DODATEK Č. 4 KE SMLouvĚ O DíLO

„REKONSTRUKCE KULTURNÍHO DOMU MILOVICE“

Kulturní dům Milovice - rekonstrukce
Návrh opatření v reakci na „výzvu“ ČKAIT ve věci příhradových předpínaných
železobetonových vazníků SPP9 24/6

ZMĚNOVÝ LIST č.30

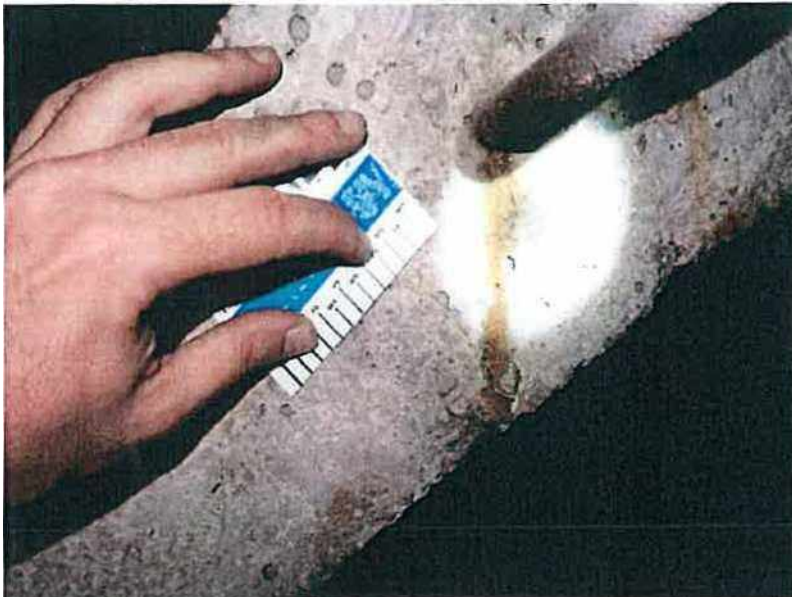
Foto 1: Pohled na spodní pás. Na pás je připevněna konstrukce podhledu a obslužné lávky. V místě styčnicků vazníku jsou plechy, které ztěžují kontrolu stavu předpínací výztuže v místě styčných spár.

Foto 2: Pohled na kotvení oblast na kraji spodního pásu. Trhlina signalizuje možný konstrukční problém z hlediska sníženého a nedostatečného předpětí.

Foto 3: Trhlina v koncové diagonále, ve které jsou 2 předpinací kabely. Trhlina signalizuje možný konstrukční problém z hlediska sníženého a nedostatečného předpětí.

V tomto konkrétním případě doporučujeme návrh a realizaci zcela nové konstrukce střechy instalované na ponechané sloupy a s odstraněním stávajících vazníků.
